# BRANDTEKNISK RAPPORT VEDR. SVENDBORG KOMMUNE – HESSELAGER PLEJEHJEM

**Dato** : 11-05-2021  
**Version** : 4  
**Projektnummer** : RE33240-001  
**Projektadresse** : Langgade 2, 5874 Hesselager

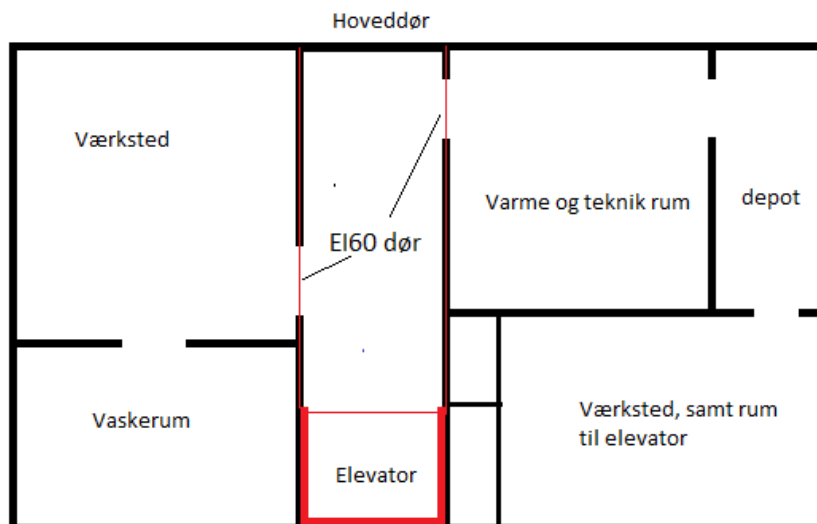
Der er ikke monteret flugtvejs- og panikbelysning. Opdeling af byggeriet i flere selvstændige brandsektioner ikke kan begrunde at der ikke monteres flugtvejs- og panikbelysning da etagearealet er større end 1.000 m<sup>2</sup>, BR95 pkt. 6.10.3.
